<b>PROJET AGRIVOLTAÏQUE D'EYLIAC (BASSILLAC ET AUBEROCHE) - 24</b>	
<b>REPONSE DU PETITIONNAIRE A L'AVIS DE LA MISSION REGIONALE D'AUTORITE ENVIRONNEMENTALE NOUVELLE AQUITAINE</b>	
Date :	6 mars 2023
Réf :	N° MRAe 2023APNA20 (dossier P-2023-13610)
Dénomination du projet :	Parc photovoltaïque d'Eyliac, commune de Bassillac-et-Auberoche
Préfet compétent	Dordogne
Pétitionnaire / Bénéficiaire :	SAS Eyliac Energies

Figure 1 – Cartographie des zones humides critère « sol » – Source : EIE, p. 106

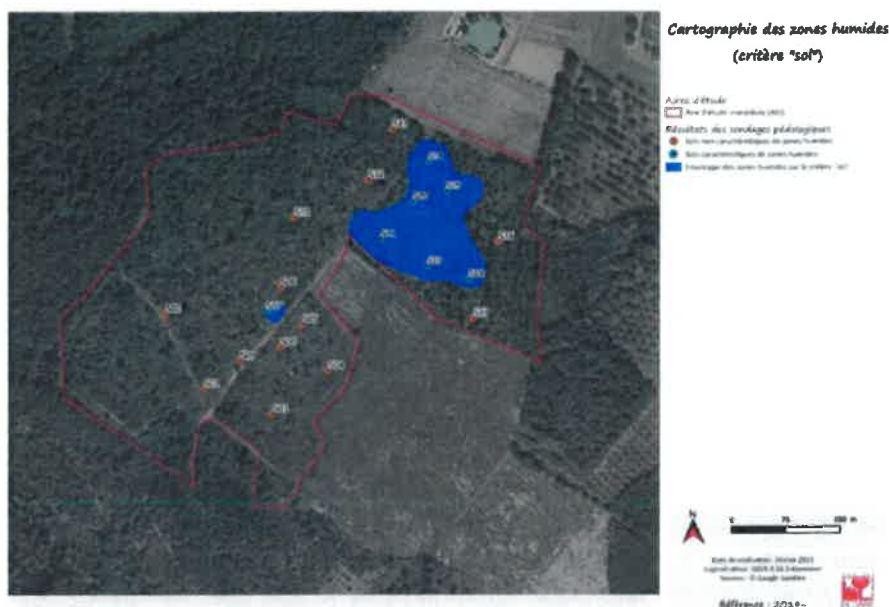
**« La MRAe recommande de préciser la méthode d'identification des zones humides. Il semble que seuls les secteurs confirmés par le diagnostic pédologique aient été retenus, alors qu'un seul des critères (pédologique ou floristique) suffit pour les identifier. »**

A la suite de ces inventaires, les conditions stationnelles (relevés floristiques) n'ont permis de ne retenir qu'un seul habitat représentatifs des zones humides sur la base du critère floristique (recouvrement des espèces végétales caractéristiques des zones humides). Il s'agit de la zone ponctuelle à joncs. Bien que les zones de fourrés et de taillis de recolonisation occupant l'AEI n'ont pu être rapportées à une zone humide sur la base du critère floristique, plusieurs petites poches diffuses de végétations plus hydrophile (saules, joncs) ont été notées au niveau du taillis Nord-Est et laissaient présager de possibles conditions hydromorphes. Ce point a été vérifié par la réalisation de sondages pédologiques.

Les sols caractéristiques des zones humides ont été identifiés à partir de sondages réalisés à la tarière manuelle dont la profondeur d'investigation est de 1,20/TN si possible. La classe d'hydromorphie est définie d'après les classes d'hydromorphie du Groupe d'Étude des Problèmes de Pédologie Appliquée (GEPPA, 1981 modifié). Au total, 20 sondages ont été réalisés les 23/02/2021 par Maxime BIGAUD, Chargé d'étude écologique au Cabinet ECTARE. Sur 7 des 20 sondages réalisés, des traits rédoxiques ont été mis en évidence avant 25 cm, témoignant d'engorgements temporaires fréquents en surface, en lien avec la présence d'horizons argileux favorisant l'apparition de nappes perchées temporaires en situation de plateau. Ce sont des sols caractéristiques de zones humides, appartenant aux classes d'hydromorphie Va/Vb.

Une analyse croisée de ces différents critères a ainsi permis d'évaluer une enveloppe de zones humides pédologiques sur une surface cumulée d'environ 2,23 ha.

Figure 2 - Coupe type d'une tranchée électrique avec sable (à gauche) et solution retenue pour les tranchées traversant la zone humide (à droite) - Source : BayWa r.e.

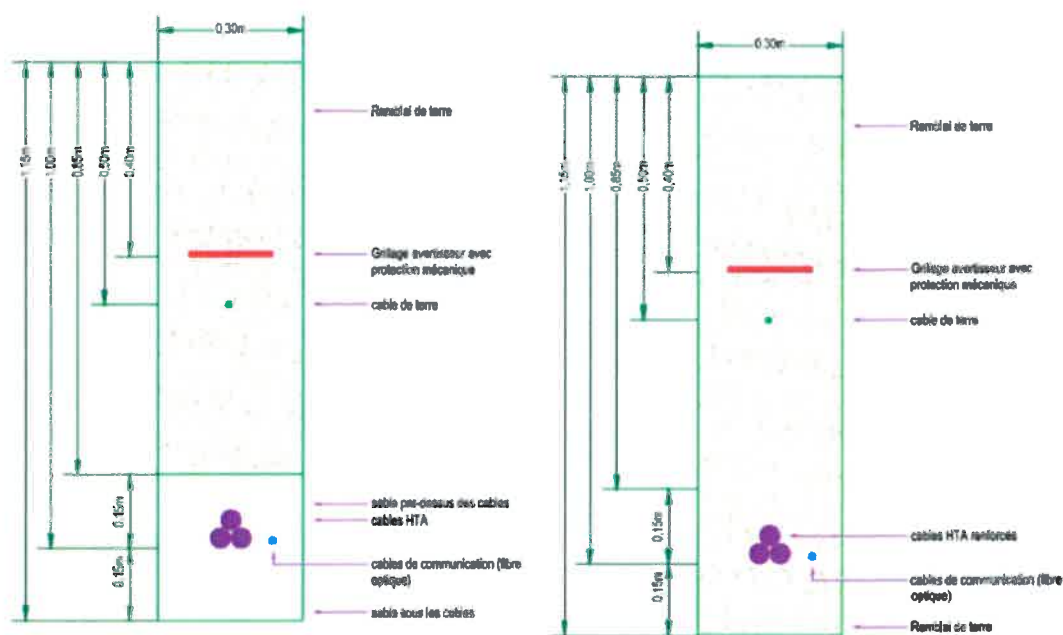
**« La MRAe estime que les zones humides recouvertes par les panneaux seront potentiellement impactées par des modifications d'ensoleillement et/ou d'infiltration. Elle considère que l'analyse devrait prendre en compte les altérations potentielles de fonctionnement des zones humides dues au projet dans son ensemble, y compris celles dues à la couverture par les panneaux. Il convient donc de proposer une compensation en suivant le guide de la méthode nationale d'évaluation des fonctions des zones humides. »**

Concernant la réalisation des tranchées, le projet a été réfléchi de manière à limiter au maximum le possible drainage horizontal des horizons superficiels, en optant pour :

- La mise en œuvre d'un **câblage aérien** entre les différents modules d'une même table ;
- Des **tranchées parallèles aux courbes de niveau** afin d'éviter l'évacuation des eaux pluviales de la zone humide (Cf. p. 292 de l'EIE) ;
- Une **réutilisation des terres excavées** en prenant soin de respecter l'ordre de superposition des horizons ;
- La mise en place de **câbles renforcés** pour éviter la mise en œuvre d'un lit de sable.

Ces éléments peuvent être identifiés sur la Figure 2 ci-dessous :

Figure 4 - Préconisation du SDIS 24 en mars 2022 - Source : SDIS 24

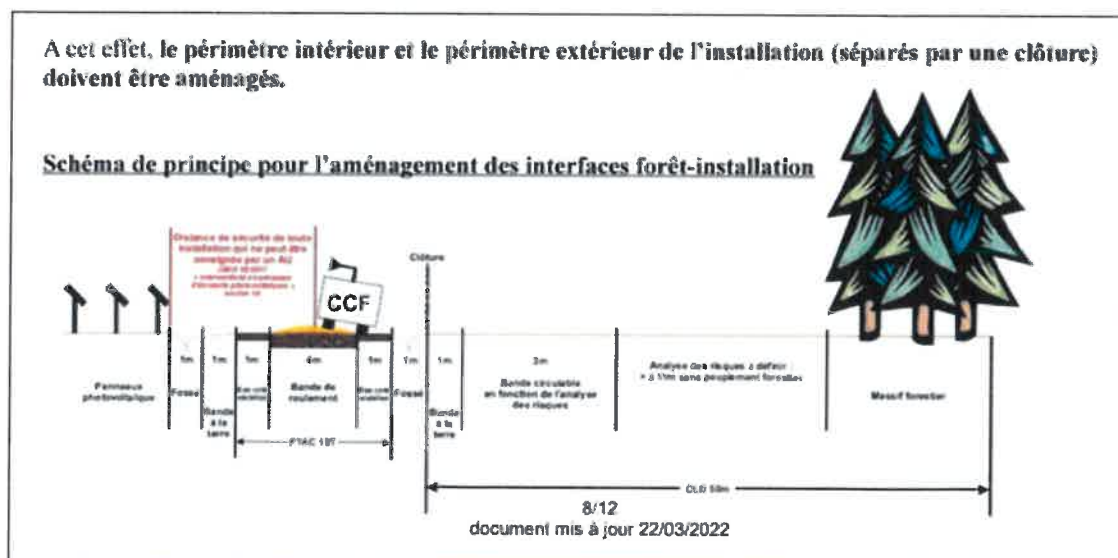
**« Compte tenu de la proximité immédiate de la forêt et du facteur élevé de risque incendie, la MRAe estime qu'une validation des modalités de prévention et de gestion du risque incendie est nécessaire, notamment concernant le respect des obligations légales de débroussaillage et des distances de reculs des installations vis-à-vis des boisements, telles que mentionnées dans le document spécifique établi par les services de l'État et le SDIS en Dordogne. »**

Une nouvelle réglementation a été mise en vigueur conjointement par le SDIS 24 et le service forêt de la DDT 24 le 15 mars 2022 imposant une bande défrichée de 15m entre la clôture et le premier arbre (Cf. Figure 4 ci-dessous). Par son mail d'octobre 2022, le service forêt a demandé au pétitionnaire d'adapter son projet à ces nouvelles préconisations.

Afin de respecter la bande des 15 m entre la clôture et le massif forestier sans impacter ce dernier (donc sans défrichage), le pétitionnaire a légèrement décalé vers l'intérieur les tables des panneaux photovoltaïques. Pour ce faire, la mesure compensatoire a été repositionnée avec l'accord du bureau d'études ECTARE (Cf. courrier du 21/11/2022 - **Annexe 1**). Ainsi, la création de la zone humide compensatoire se fera toujours sur le même bassin versant mais plus à l'est du site.

Figure 6 : Localisation des mesures ERC relatives à l'écologie en phase chantier – Source : EIE, p. 347

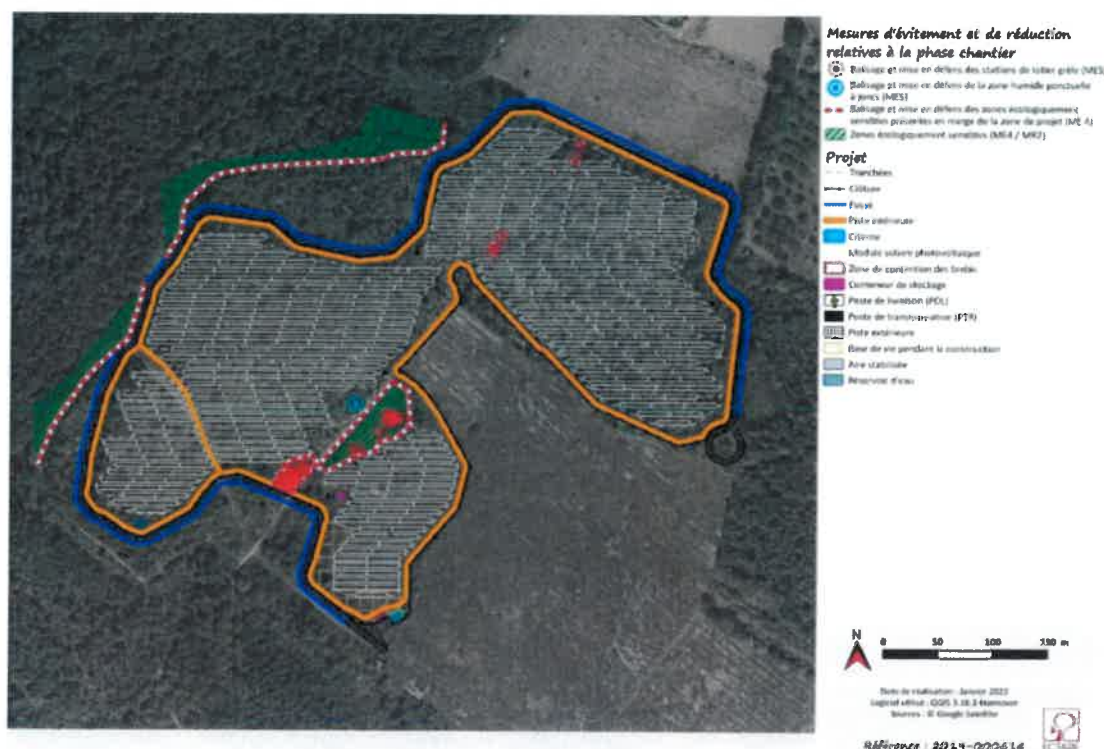
**« La MRAe recommande de préciser le descriptif des mesures (en phase de travaux), en indiquant en particulier les périodes de travaux et de mise en œuvre des mesures d'accompagnement et les qualifications attendues de l'écologue mentionné dans le dossier. »**

Des mesures d'évitement en balisant et mettant en défens les zones écologiquement sensibles (chênaie châtaigneraie, lotier grêle, zone humide ponctuelle à joncs, friches herbacées) seront également réalisées (Cf. p. 343 ME 4 et 5 de l'EIE). L'identification des lotiers grêles devra faire l'objet d'un passage d'un écologue au printemps.

Figure 7 : Localisation des mesures ERC relatives à l'écologie en phase exploitation – Source : EIE, p. 351

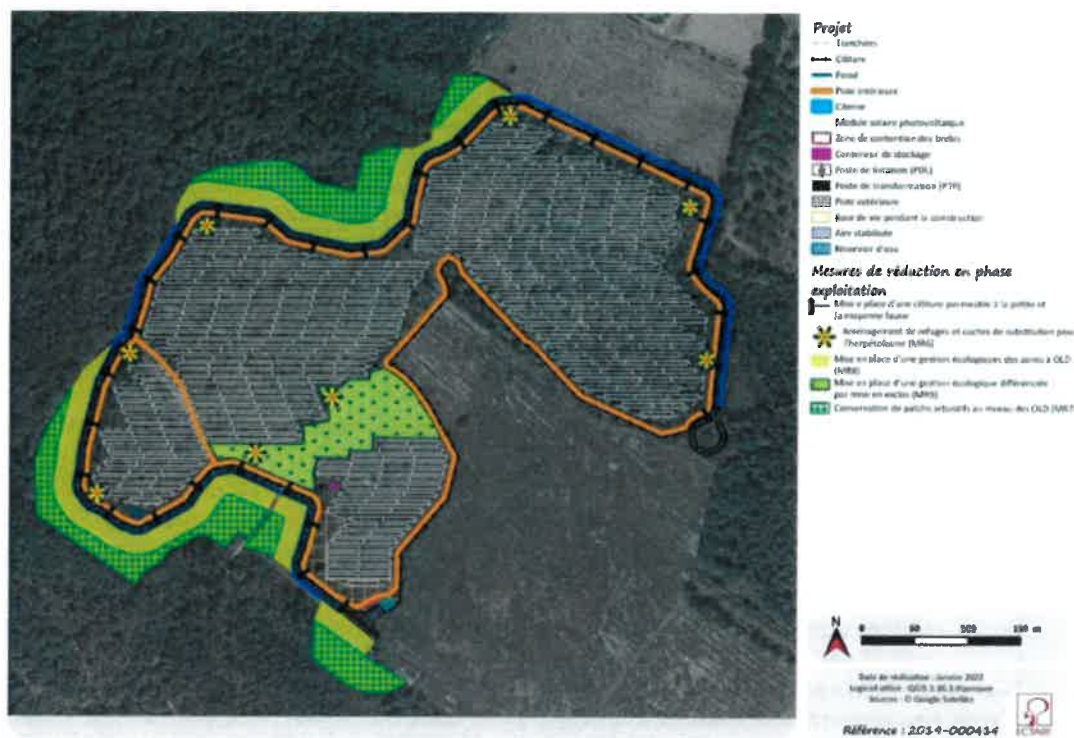
**« La MRAe recommande de préciser les modalités de pâturage qui permettront de conserver les stations de Lotier et de façon plus générale l'ensemble des secteurs d'évitement d'impact sur les habitats naturels et la flore dans l'emprise du projet. »**

La mesure de réduction 9 (*Cf. p. 352 de l'EIE*) précise les modalités de gestion du parc en fonction des enjeux écologiques. Dans l'optique de favoriser la diversité floristique et le développement de certaines espèces patrimoniales associées aux milieux ouverts à semi-ouverts (tarier pâtre, pie-grièche écorcheur, gazé, petit argus, azuré bleu-céleste), une zone non équipée du périmètre clôturé (1 ha environ) donnera lieu à la mise en place d'une gestion différenciée, au sein de laquelle aucun entretien ne sera réalisé entre avril et juillet.

Pour ce faire, une mise en exclos sera nécessaire via la mise en place d'une clôture temporaire pour empêcher les ovins de pénétrer dans le secteur considéré. Des opérations mécaniques pourront être utilisées en complément en cas d'apparitions de foyers ligneux. Toutefois, ces opérations devront être menées après le 1<sup>er</sup> septembre afin de ne pas impacter la faune susceptible de se développer au niveau des secteurs concernés.
